第4回リニア発生土置き場に関するフォーラム 事前質問への回答書

管理示方書における発生土等の管理方法について

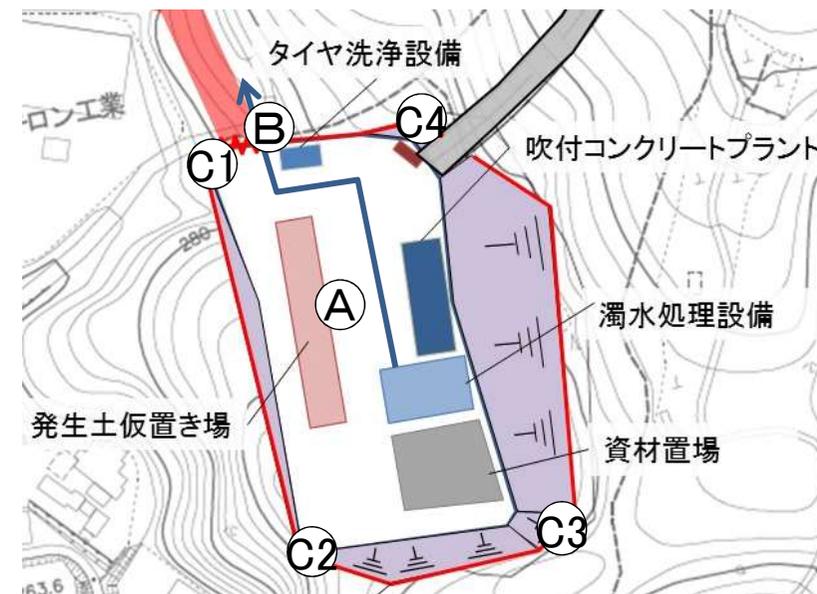
69	前回説明資料の物理探査図にて、ルート上にウラン鉱床とみられる場所があるが鉱床でないことを証明してほしい。		
70	ウラン濃度の水質検査は行うのか。	JR東海	美佐野工区においてウラン鉱床に類似した地形や地質はないことから、美佐野工区ではトンネル湧水のウラン濃度の分析を行う計画はありません。 なお、南垣外工区では、月吉（つきよし）鉱床北側の約3 km区間において、ウラン鉱床が生成されやすい地質を掘削することから、施工に管理示方書に基づきトンネル湧水のウラン濃度の分析を行います。

- 各管理項目を、以下の場所、頻度で測定(又はサンプル採取)します。

対象		場所	頻度	方法又は器具
発生土	ウラン濃度	A	1回/日	専門機関で分析
トンネル湧水	ウラン濃度	B	1回/週 ²⁾	
敷地境界	放射線量 ¹⁾	C1、C2	1回/日	現地測定(線量計)
	ラドン濃度 ¹⁾	C3、C4	1回/日	現地測定(電離箱・電位差計)

- 1): 敷地境界の放射線量及びラドン濃度については、自然放射線量を日吉コミュニティセンターで測定し、日吉コミュニティセンターで測定した値と敷地境界で測定した値の差分を管理値と比較する。
- 2): トンネル湧水は1回/日試料を採取し、1週間分の試料を1サンプルとしてウラン濃度分析を行う。
